*Consiglio Superiore dei Lavori Pubblici*  
*Seconda Sezione*

*Adunanza del 20 maggio 2025*

*N. Protocollo 32/2025*

**OGGETTO: Affare n. 32/2025.** Proposta di Adeguamento Tecnico Funzionale al Piano Regolatore del Porto di Cagliari – Zona “A” del Porto Storico di Cagliari

Figura 1.3 - Assetto planimetrico oggetto dell'ATF (2025) per la Zona A – Porto Turistico del Porto di Cagliari

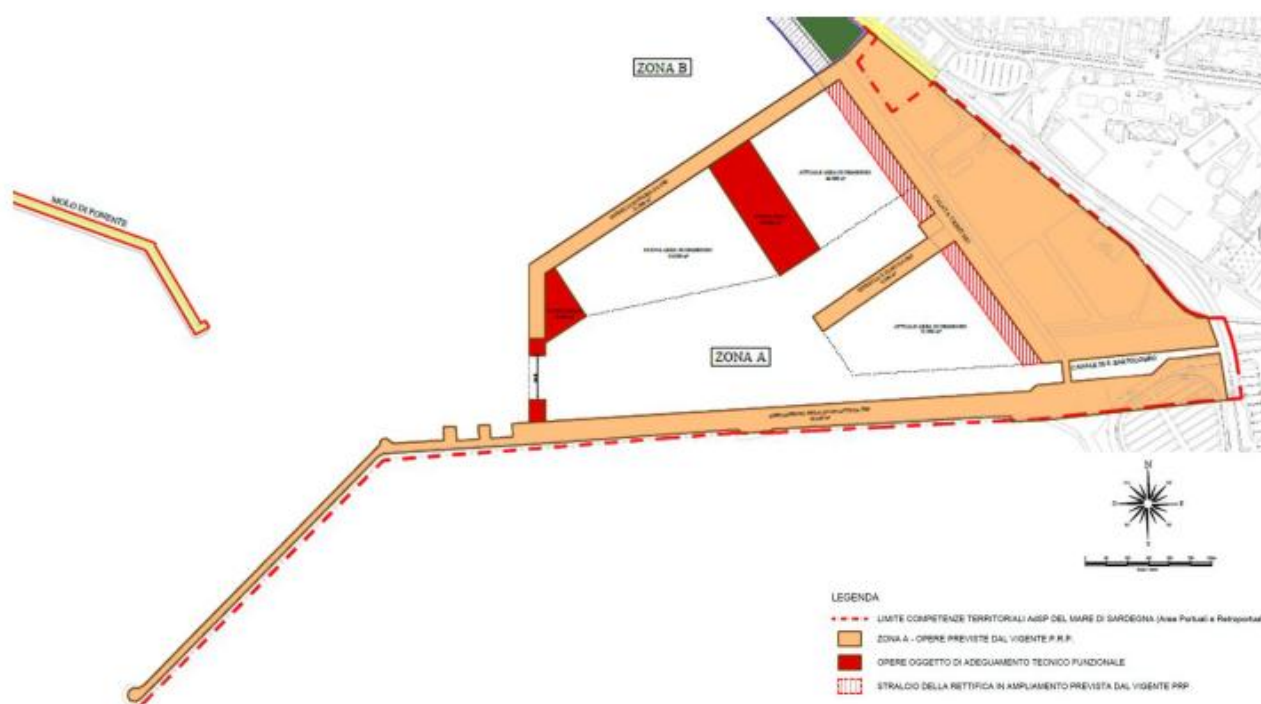
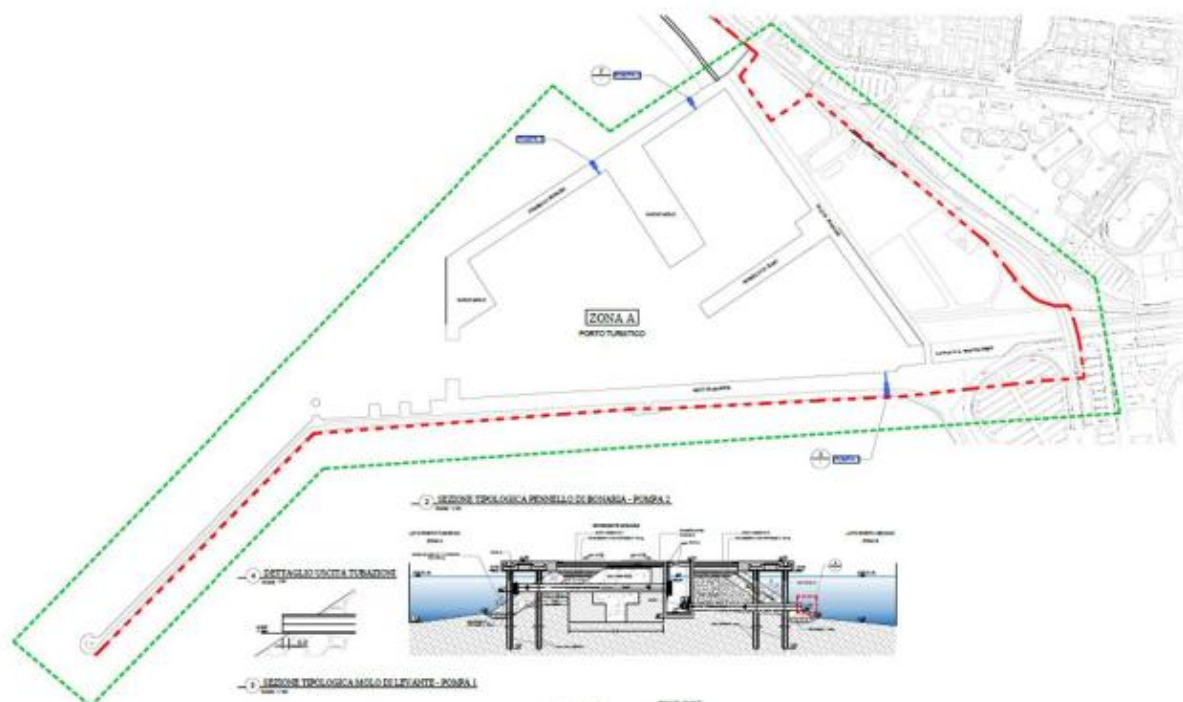
*Ciò premesso in via generale, il GdL osserva, in particolare, che nella planimetria degli interventi dovrà essere rappresentata graficamente l'area su cui insiste il cosiddetto Magazzino del Sale, per la quale risulta necessaria l'estensione della “famiglia” di destinazioni d'uso previste nella Zona A, attraverso lo strumento dell'ATF, mettendo in evidenza la variazione funzionale proposta fra PRP vigente e proposta di ATF.*

Figura 4.9 - Sezione tipologica S2

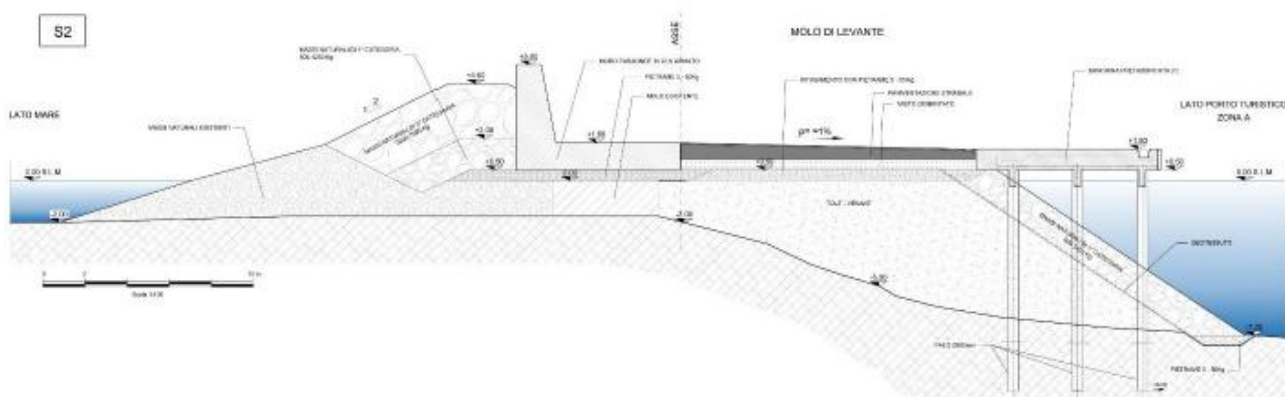
Né può ritenersi appropriato, al fine del possibile inserimento nell'ATF dell'intervento di *"riqualificazione infrastrutturale del nuovo molo di Levante"*, la variazione del suo assetto planimetrico costituita dall'aggiunta dell'elemento trasversale al molo che realizza il restringimento, lato sud, della nuova imboccatura del porto turistico, quest'ultimo oggetto invece di precipuo ATF relativo alla *"ottimizzazione planimetrica della imboccatura"*.
